**Actuadores de doble membrana para frenos de disco mejorados**

Debido a las numerosas peticiones de nuestros clientes, se ha modificado el diseño del actuador de doble membrana tipo 16/24 de forma análoga al diseño compacto del tipo 20/24.

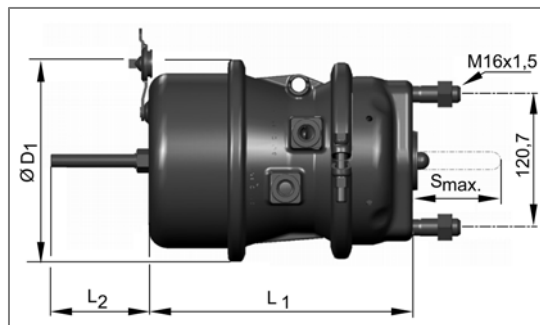
- La mejora del diseño del muelle reduce la longitud del actuador en 12 mm. Esto permite un montaje sencillo incluso en aquellas aplicaciones de vehículo que ofrecen poco espacio.

- Una unión más robusta entre la membrana y el pistón, así como el guiado del pistón, garantizan una mejor capacidad de funcionamiento del actuador, especialmente en carreteras en mal estado.
- Un sellado adicional impide la entrada de agua en el freno de servicio, incluso si se pierde la tapa de protección antipolvo.

Tenga en cuenta que en el marco de estas medidas de mejora se ha producido un cambio en las referencias:

16/24" antiguo	16/24" nuevo 
925 384 001 0	925 384 010 0
